Feladó: Pál Szabó ·
Küldve: 2023. november 9. 9:50
Címzett: foepitesz.iroda
Tárgy: 7. számú, Megyer Kertváros KÉSZ
Mellékletek: kerekparos_utvonal.jpg

A 7. számú, Megyer Kertváros KÉSZ módosításban olvastam:

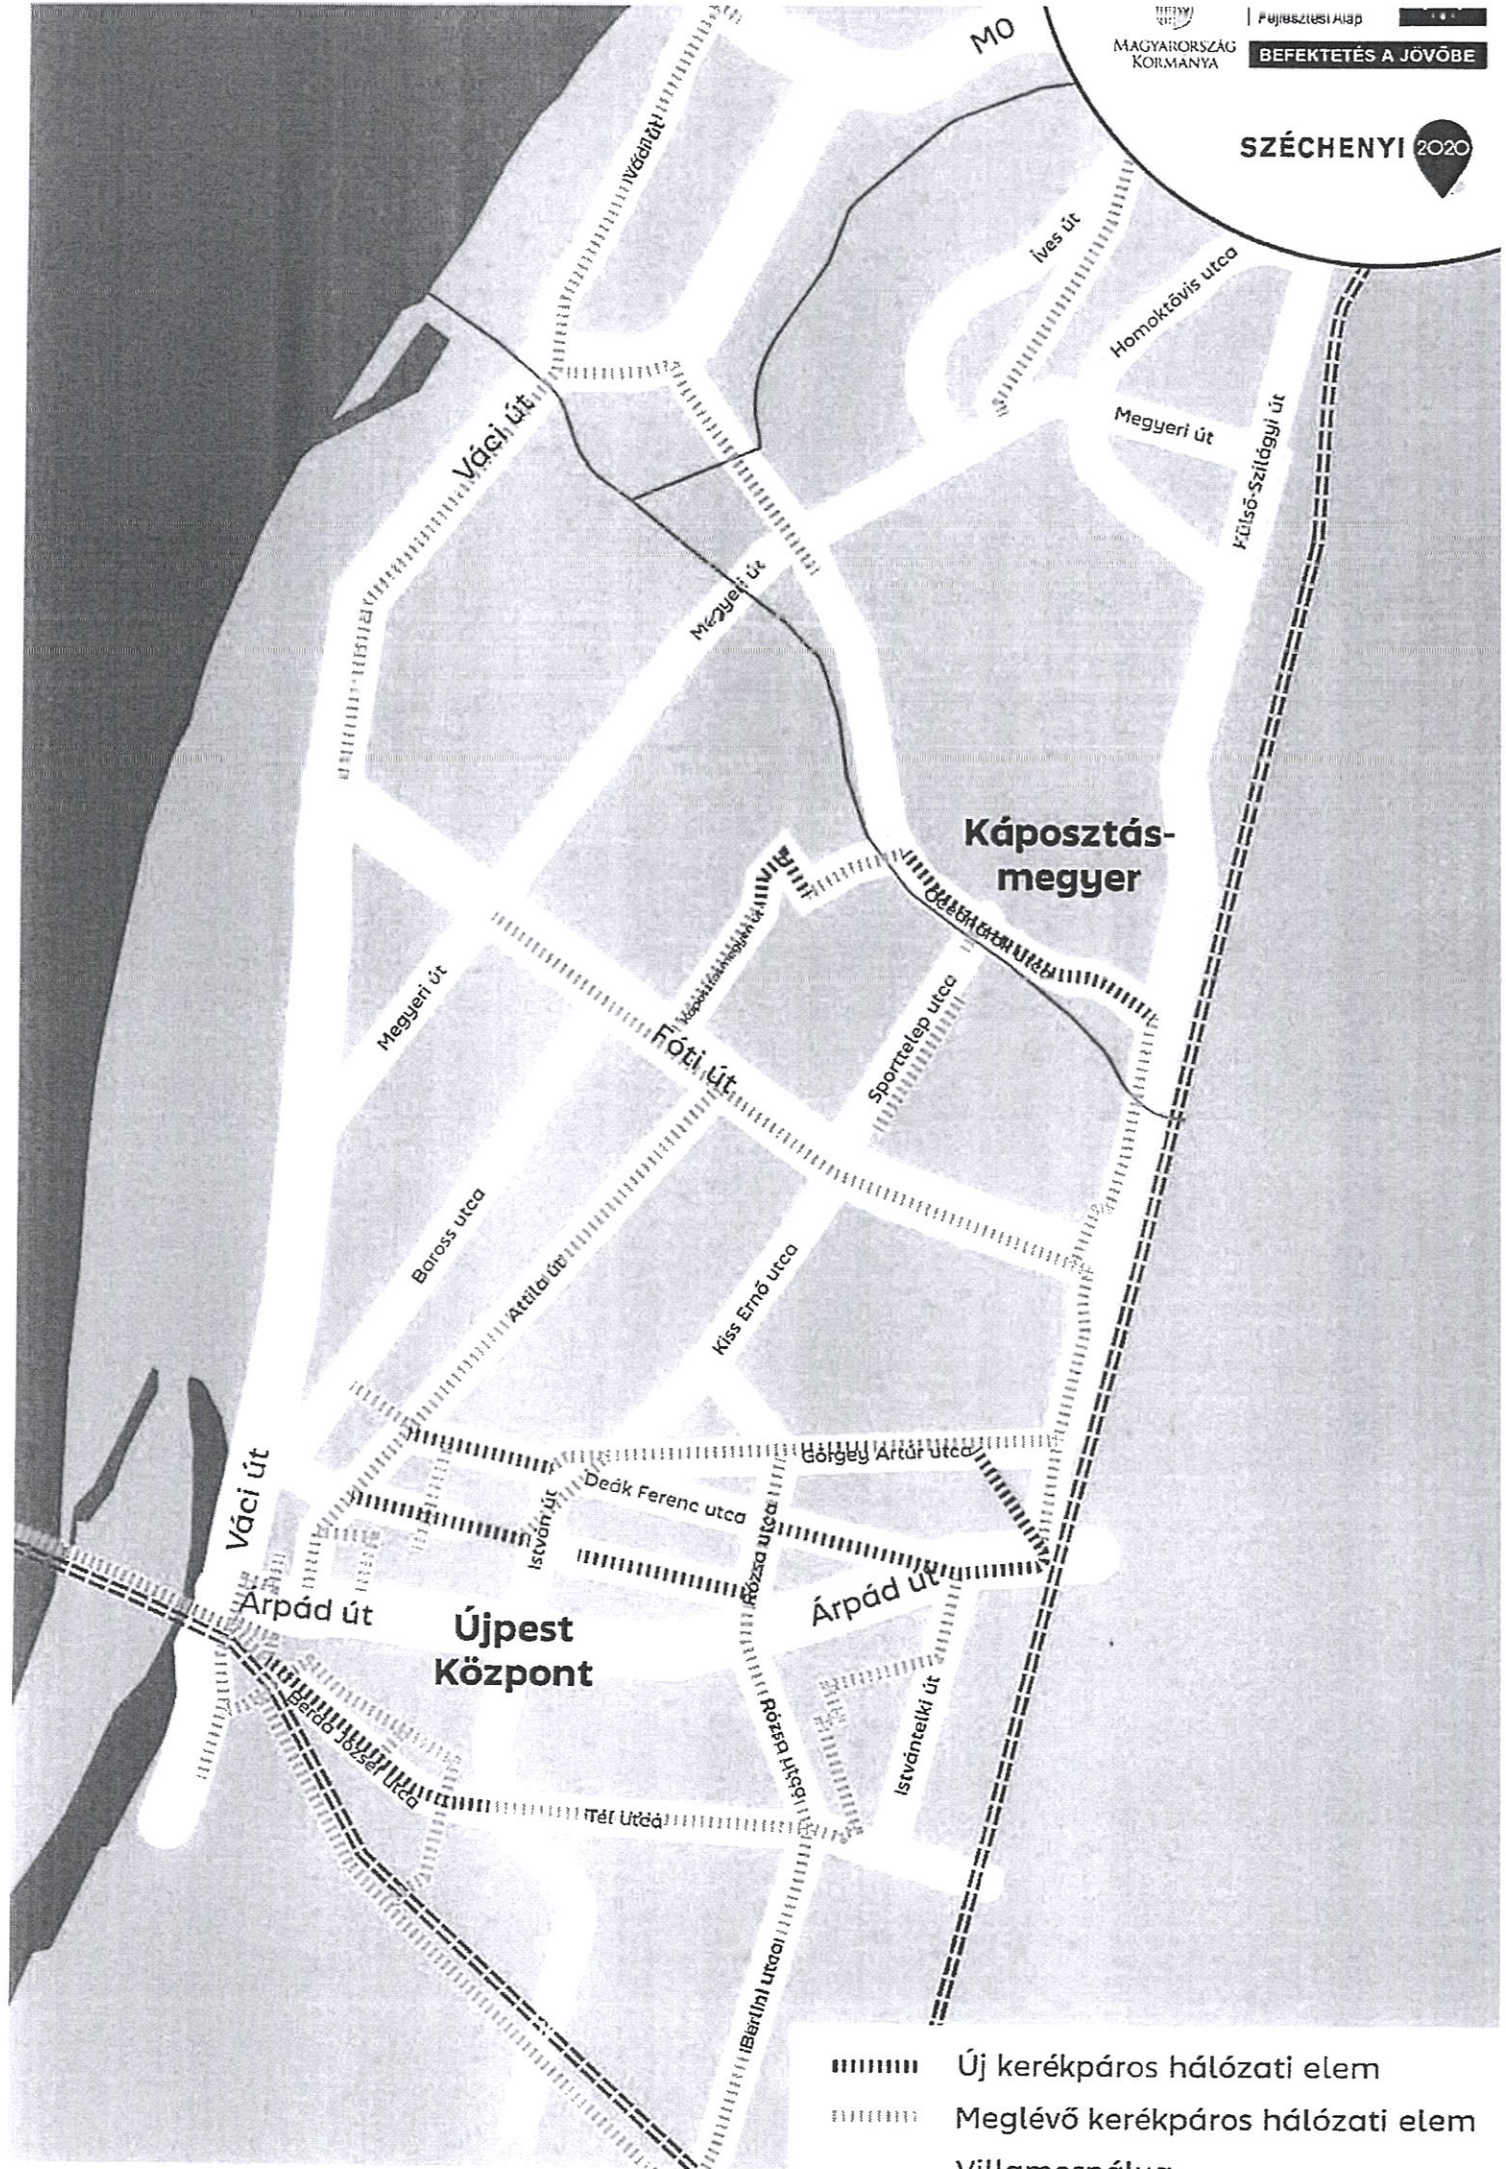
Önálló kerékpáros infrastruktúra – kétirányú kerékpáros forgalomra szolgáló, egyoldali kerékpárút – csak a Váci úton található. Kerékpársávok kialakítása a Fóti úton is indokolt lenne, az ehhez szükséges közterületi szélességet a főút középső, mintegy 3 m széles, burkolt elválasztó sávjának megszüntetése lehetővé tenné (az elválasztó sáv megtartása felesleges.)

Önálló kerékpáros infrastruktúra – kétirányú kerékpáros forgalomra szolgáló, egyoldali kerékpárút – csak a Váci úton **a Fóti útig** található. Kerékpársávok kialakítása a Fóti úton **és a Váci úton a Fóti úttól befelé** is indokolt lenne.
